# Addendum Addenda

No./No  2
-----------------

Project Description / Description de projet M-19 Room 230 & 340, Office Accommodation Project / M-19 salles 230 et 340, projet d'aménagement des bureaux		
Project No./No de projet 6009 & 6073	Departmental Representative / représentant ministériel Brent Minard	Date 29-Jun-2022
Solicitation No./N° de sollicitation 22-58021		
Notice: This addendum shall form part of the tender documents and all conditions shall apply and be read in conjunction with the original plans and specifications.		
Nota: Cet addenda fait partie intégrale des dossiers d'appel; toutes les conditions énoncées doivent être lues et appliquées en conjonction avec les plans et les devis originaux.

designed	conçu	date	
SWH		MAY 2022	
drawn	dessiné	scale	échelle
SWH / FD / MD		AS NOTED	
checked	vérifié	sheet	feuille
J.D.		3 of/ de 5	
approved	approuvé	W.O.no.	D.T.no.
J.L.			
dwg.no.		dessin n°	
		6073-A02	
ACAD file:		fichier CDAO:

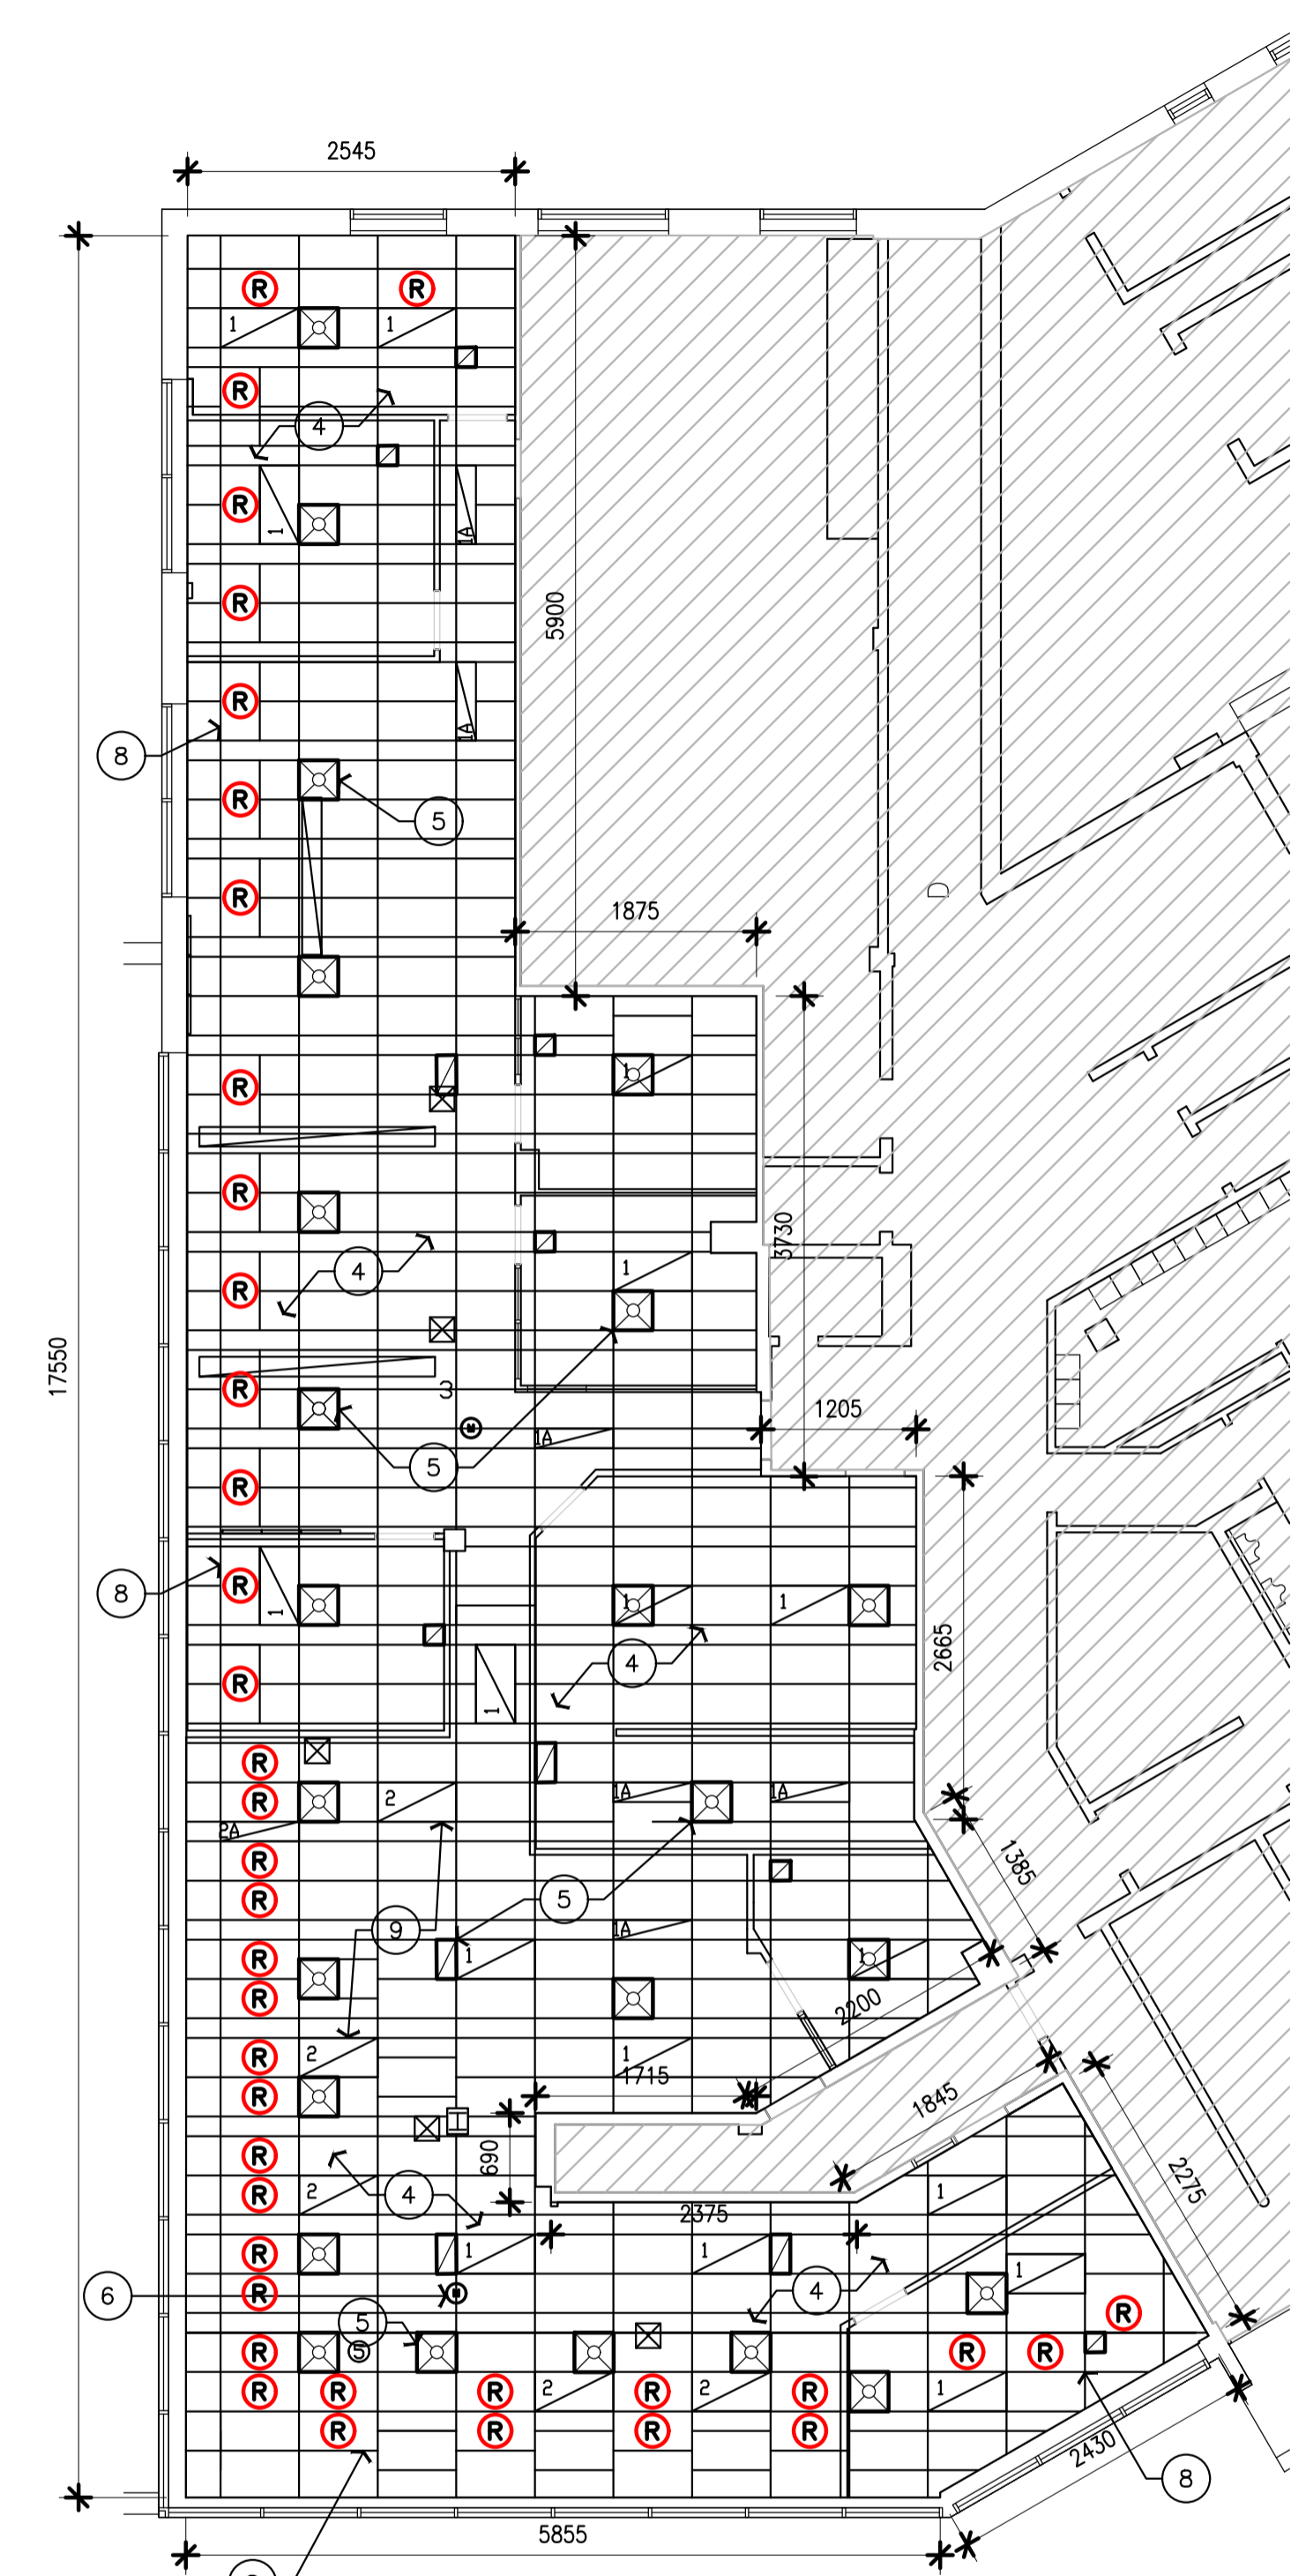
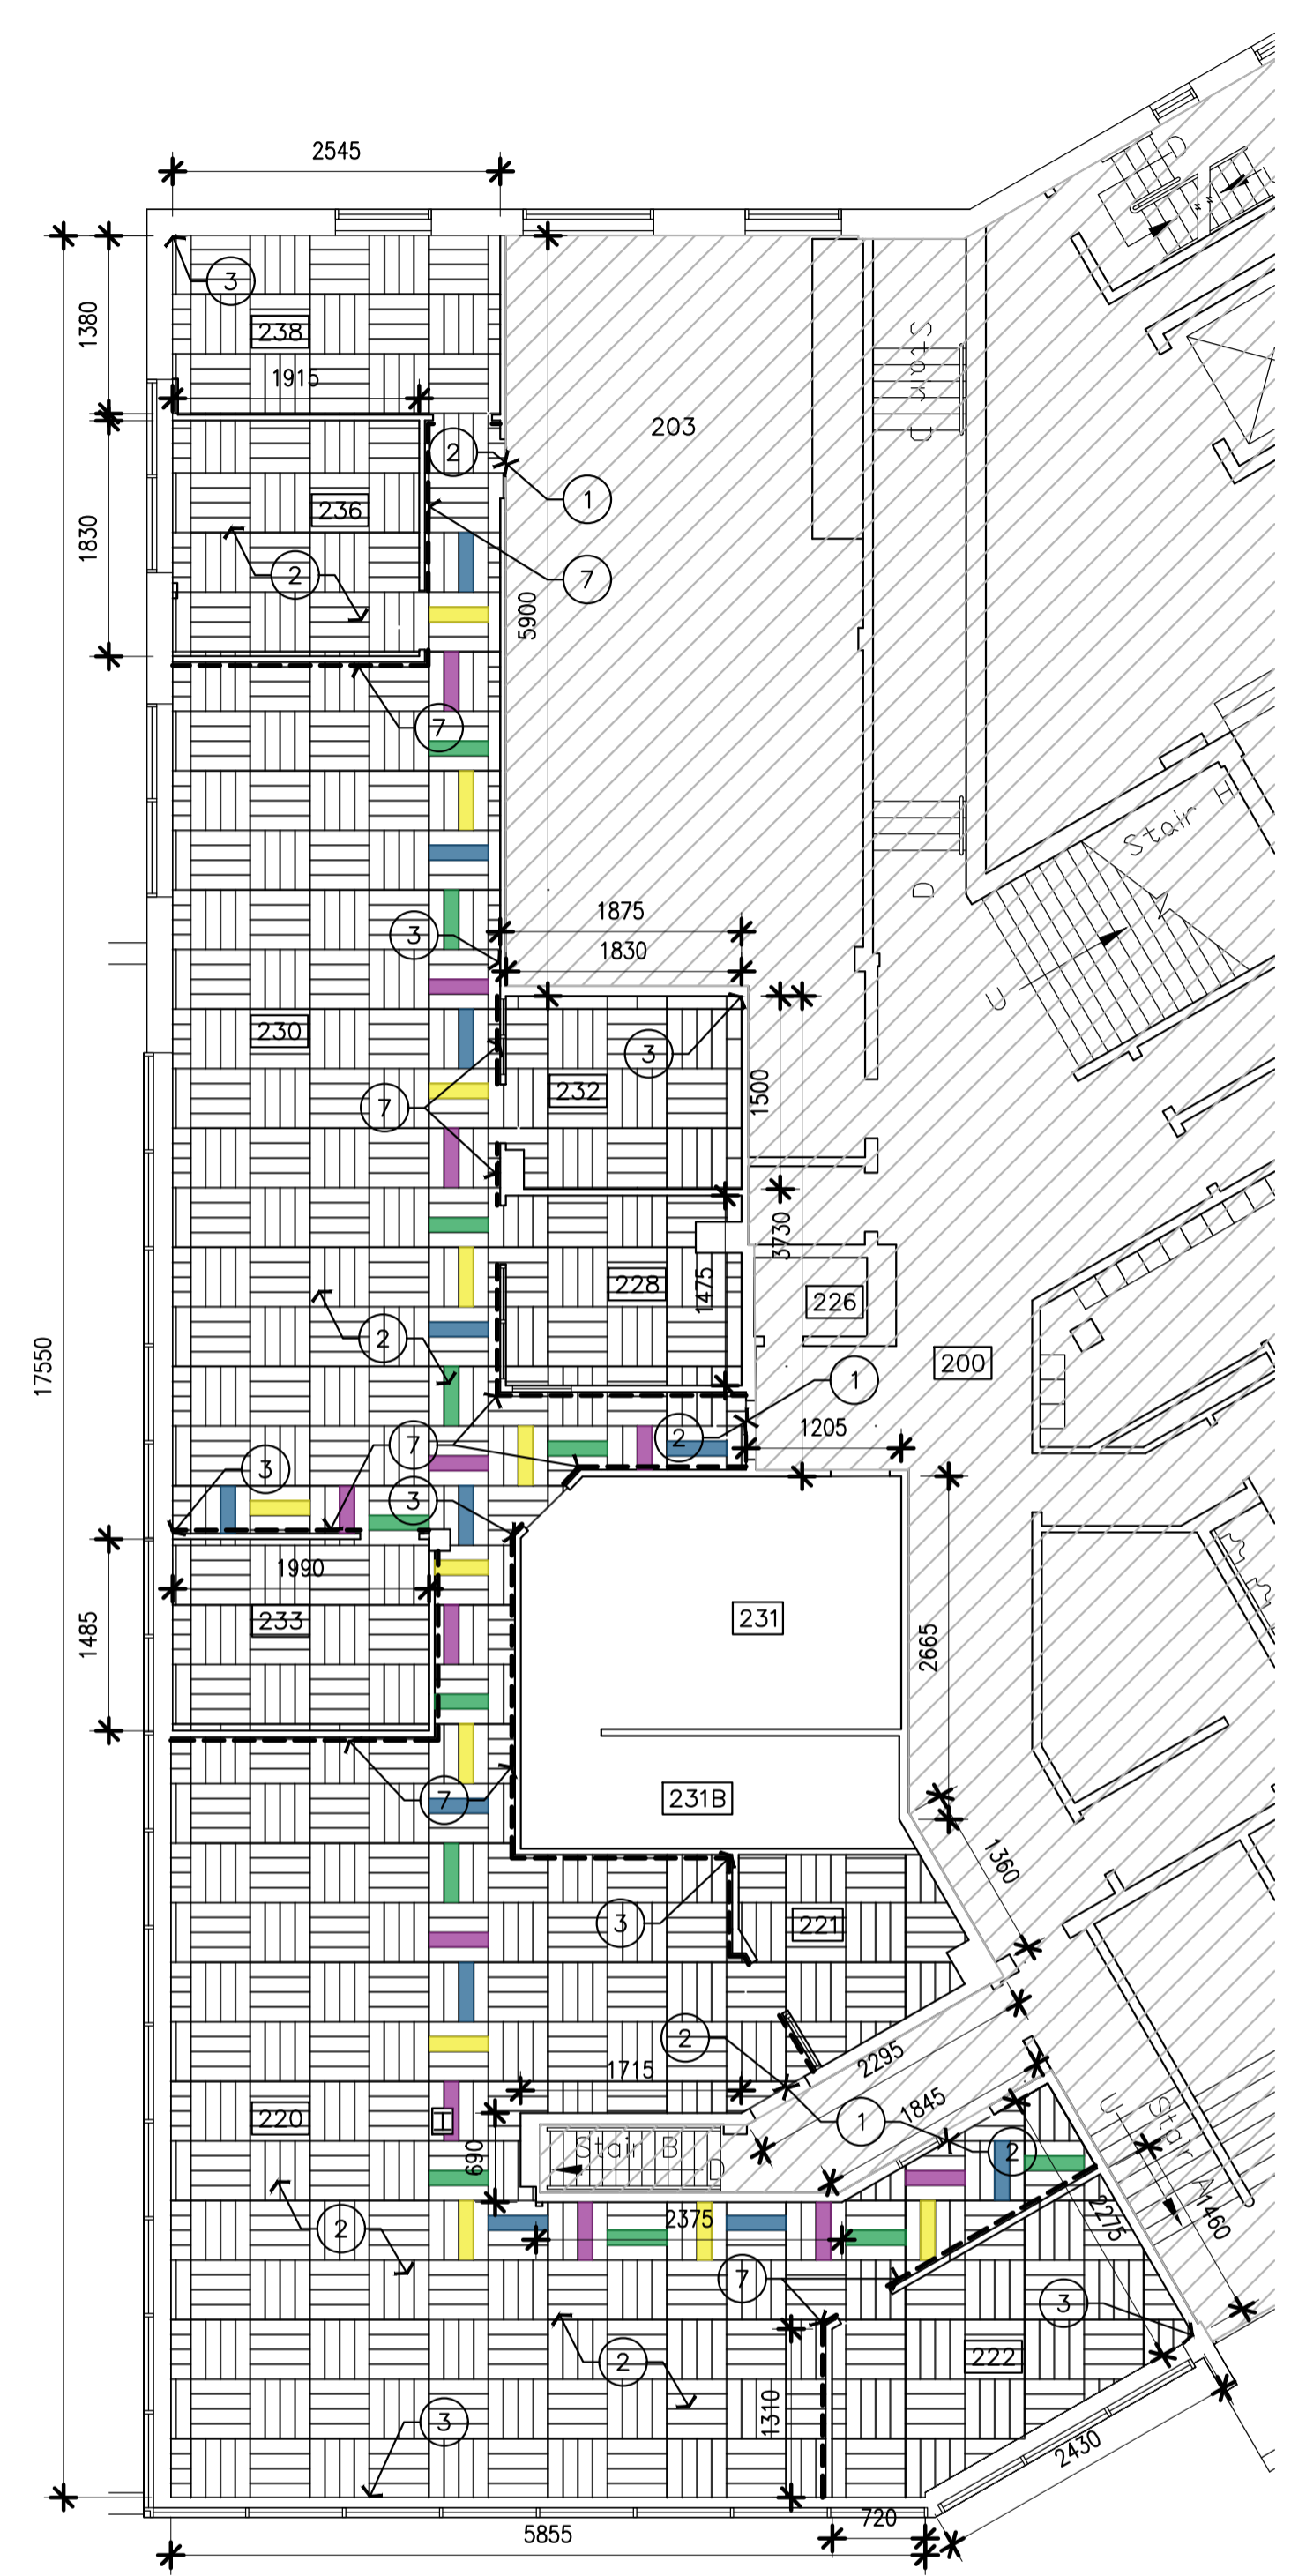
Regarding Room 230:  
Note 8 on drawing 6073-A02 states to paint existing radiant panels. Is it possible to identify them with a symbol to get a proper count of how many radiant panels are to be painted? As it is shown now we can't tell how many are located in area 220 if any are in this area. These panels are not shown on the drawings to be removed and reinstalled by the electrical contractor for us to complete the demolition of the existing T-Bar ceiling and to complete the supply & installation of the new T-Bar ceiling. Please advise.

Refer to revised drawing 6073-A02 attached.  
40 radiant ceiling panels, the panels are 2'x4'; therefore a total area of approximately 320sqft is required to be painted as per the drawings notes.
